**COMUNE DI CAMPI BISENZIO**  
PROVINCIA DI FIRENZE

**OGGETTO: Variante al Piano di Indirizzo Territoriale per la definizione del Parco Agricolo della Piana e per la qualificazione dell'aeroporto di Firenze adottata con Del.C.R.T. n. 74 del 24.07.2013. OSSERVAZIONE a i sensi dell'art. 17 della L.R. 1/2005**

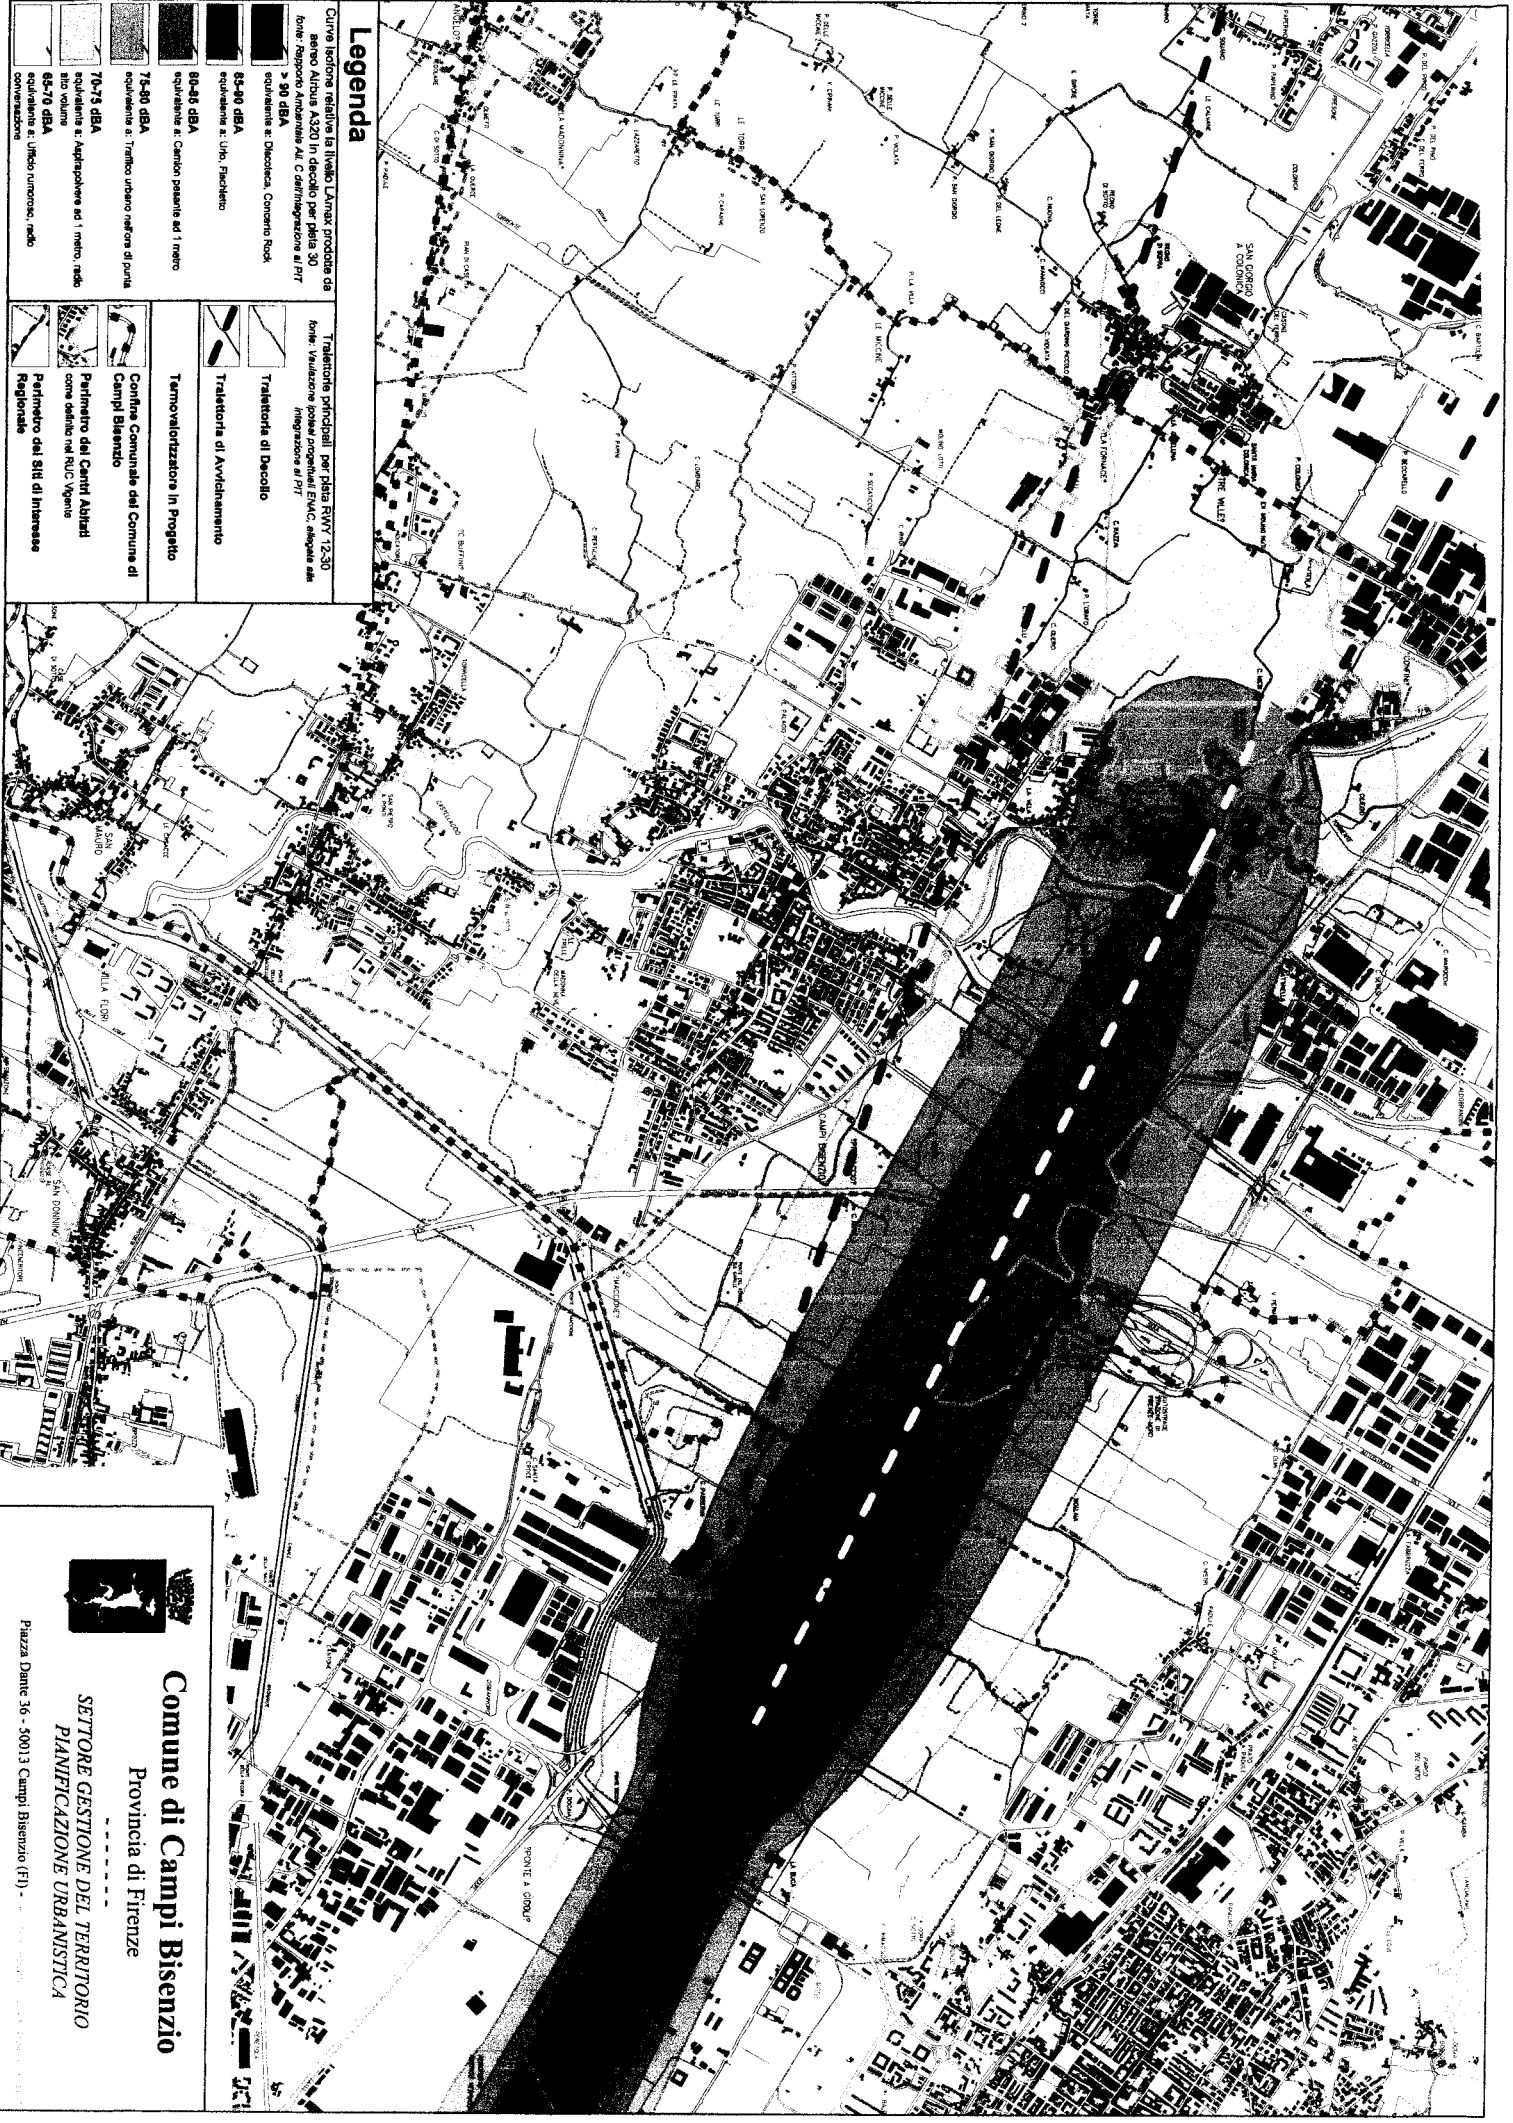
Secondo la ricostruzione effettuata dal Servizio Pianificazione di questo Comune sulla base dei dati e le isofone riportate nel Rapporto Ambientale, la realizzazione della pista parallela convergente creerà sul territorio comunale di Campi Bisenzio un inquinamento acustico (vedi allegato grafico) quantificabile in:

- 75-85 dBA sul centro abitato di Capalle compreso il centro storico e l’area del recentissimo “Piano Complesso della Villa” dove sono in fase di realizzazione nuove abitazioni per 156 nuove unità
- 70 - 75 dBA sulla zona residenziale del PEEP la Villa
- 70 su gran parte dell’abitato del capoluogo
- 70-85 dBA sull’oasi di Focognano su cui sono stati investiti milioni di euro di fondi pubblici in buona parte europei

**Per l’Amministrazione Comunale di Campi Bisenzio ciò non è tollerabile e quindi ribadisce la propria contrarietà al potenziamento dell’aeroporto ed in particolare ritiene inammissibile per il proprio territorio la previsione della pista “parallela convergente” in quanto generatrice di condizioni di forte inquinamento acustico su consistenti porzioni dell’abitato, in particolare di Capalle .**
